Dictámenes Discrepancias N°11, N°12 y N°21-2023

Área Típica N°12

Discrepancias presentadas por Cooperativa Eléctrica Charrúa Limitada, respecto del Informe Técnico para el Cálculo de las Componentes del Valor Agregado de Distribución, cuadrienio noviembre 2020- noviembre 2024

Santiago, 25 de abril de 2023

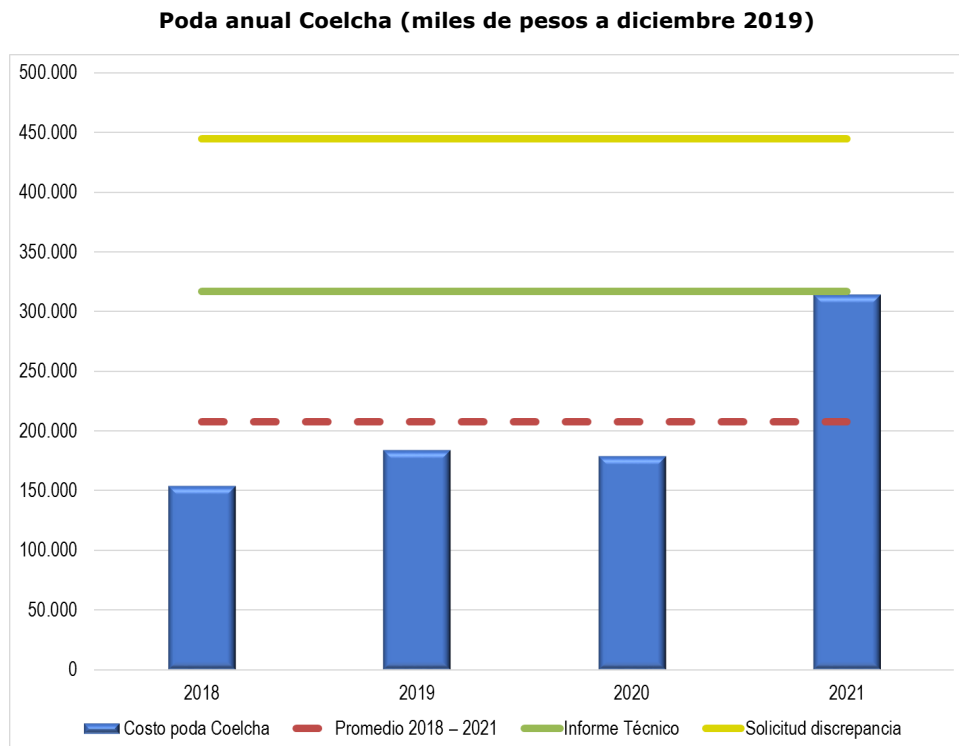
Para la CNE, la empresa discrepante incurre en dos errores para concluir que en el ATD12 no se cumpliría que la cantidad de árboles por kilómetro de red en la zona rural es menor en un 50% que en la zona urbana: compara la vegetación de zonas que no tienen el mismo nivel de frondosidad; y divide una comuna en parte urbana y en parte rural con un criterio distinto al utilizado en el modelo.

Respecto al primer aspecto, la CNE afirma que, al comparar zonas con distintos niveles de frondosidad, como es comparar la zona urbana de Yumbel, Pemuco o Hualqui con la zona rural por donde pasa el trazado de la red por la zona urbana, muy probablemente se está comparando un nivel de frondosidad 1 o 2 con uno 4 o 5.
